UTILIZZAZIONE DELLA CAVA DI BRENNO QUALE VASCA DI LAMINAZIONE  
DEL TORRENTE BEVERA DI MOLTENO - COMUNE DI COSTA MASNAGA (LC)

## PROGETTO ESECUTIVO

### RELAZIONE ILLUSTRATIVA GENERALE

VERSIONE N°	DATA	DESCRIZIONE REVISIONE E RIFERIMENTI DOCUMENTI SOSTITUTIVI	Elaborato
0	SETTEMBRE 2017	EMISSIONE	R01
1	NOVEMBRE 2017	REVISIONE IN SEGUITO ALLA PROCEDURA DI VALIDAZIONE

*Figura 2 – Sezione tipo del canale scolmatore nel tratto a forte pendenza*

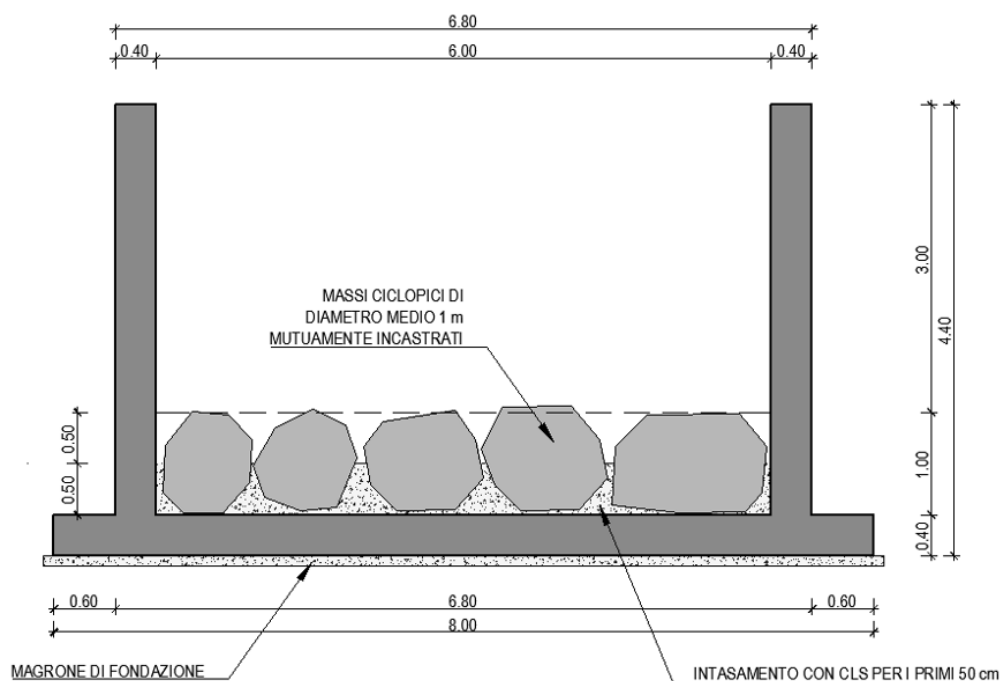
- sia valutata la possibilità di ricavare il canale di adduzione delle acque verso il fondo del bacino di laminazione scavando in roccia una gradinata con una struttura tipo "step and pool";

La proposta di soluzione è stata valutata ed esclusa poiché il terreno in posto non offre le opportune caratteristiche di resistenza all'azione erosiva della corrente, con particolare riferimento al potenziale innesco del fenomeno di erosione regressiva.
